PREVOST

**BULLETIN DE
GARANTIE**

BG15-55A

DATE :	NOVEMBRE 2015	SECTION : 10 - Essieu Avant
EXPIRATION:	NOVEMBRE 2017	
SUJET :	INSPECTION DU JEU ENTRE LE SUPPORT DE BARRE RADIALE ET L'ESSIEU RIGIDE

Figure 2

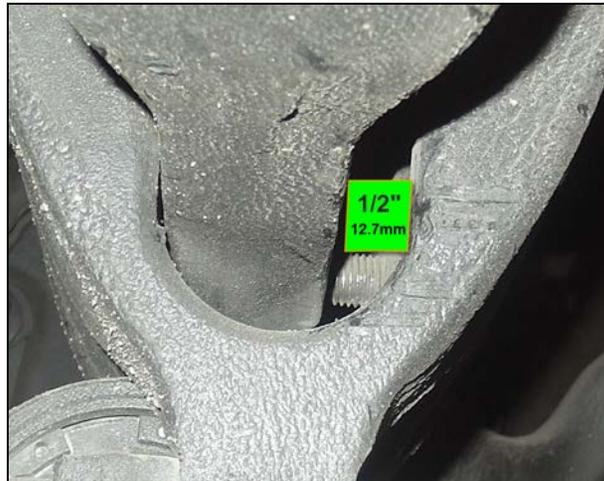
Tenter d'insérer une cale d'épaisseur **12.7mm** à l'arrière de l'essieu au-dessus de la vis de pression entre le support de barre radiale, tel qu'indiqué. (Fig 2)

Si la cale ne peut pas être insérée sur les deux supports, l'essieu est conforme. *FIN DU BULLETIN.*

Si la cale peut être insérée, sur l'un des deux supports, poursuivre avec les étapes suivantes.

Figure 3

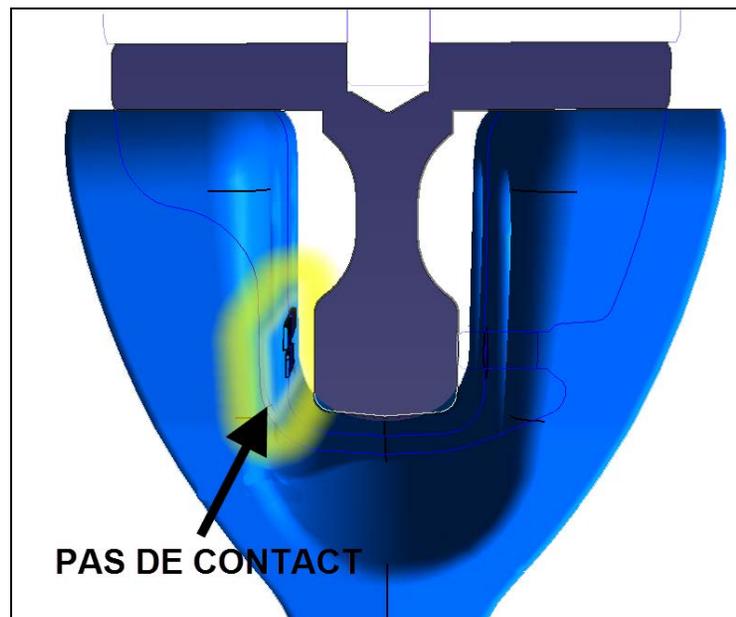
3. Vérifier le jeu entre la base de l'essieu et le support de barre radiale à l'avant.
4. En enlevant les accumulations de débris et l'enduit de protection, il ne doit pas y avoir contact dans la zone indiquée par la flèche. (Fig. 3)
5. Utiliser une lamelle de type « feeler gage » pour s'assurer qu'il y a un jeu partout.

4. Déplacer le support pour créer un jeu. (fig. 3) **Garder un bon appui à plat** sur le support sur l'essieu.
5. Serrer les boulons et inspecter le jeu entre l'essieu et le support.

Utiliser une lamelle de type « feeller gage » pour s'assurer qu'il y a un jeu partout. (Fig.3)

Figure 4

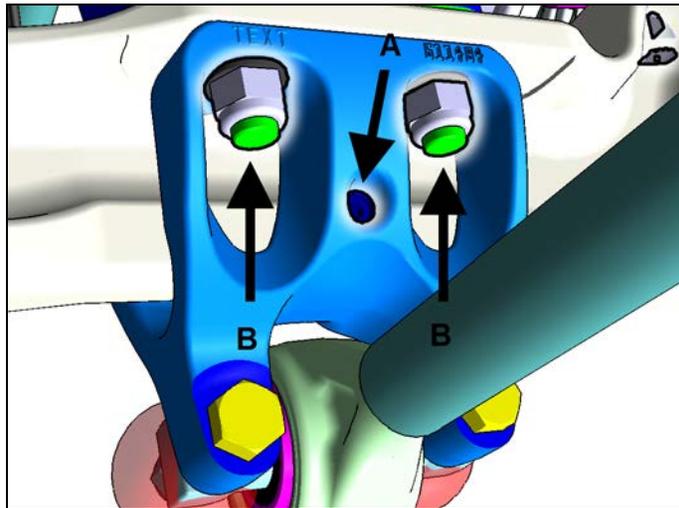
6. S'il y a contact, passez à l'**étape B.**
7. S'il n'y a pas de contact, enlever la vis de pression au centre à l'arrière du support. (A, fig. 4)
8. Remplacer par une vis de pression #**5002004** plus longue pour augmenter le nombre de filets en prise.
9. Appliquer du loctite #**680038**.
10. Resserrer la vis de pression à la main.
11. Appliquer un enduit protecteur sur la quincaillerie FIN DU BULLETIN.

1. En utilisant l'équipement de protection approprié, Nettoyer au solvant et à la brosse l'enduit protecteur sur le bout des filets. (B, fig. 4)
2. Desserrer environ d'un tour les boulons du support (4x)
3. Enlever la vis de pression au centre à l'arrière du support. (A, fig. 4)

Figure 6 Droit

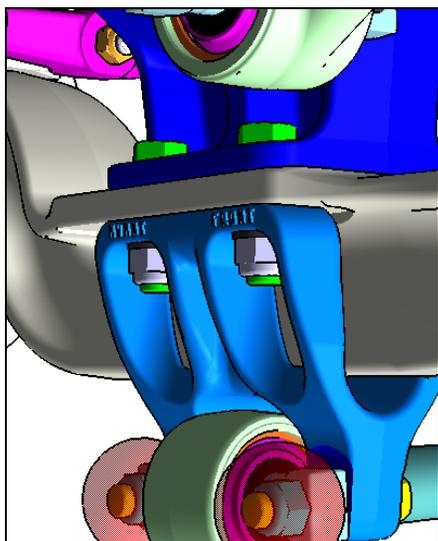
- 7.1. Serrer les boulons à **255 lbs-pi**, qté 4
- 7.2. Remplacer par une vis de pression #**5002004** plus longue pour augmenter le nombre de filets en prise.
- 7.3. Resserrer la vis de pression en s'assurant d'un bon appui sur l'essieu.
- 7.4. Appliquer un enduit protecteur #**682175** sur toute la quincaillerie qui fut desserrée.
- 7.5. **Effectuer un alignement des roues pour compenser le déplacement du support.**
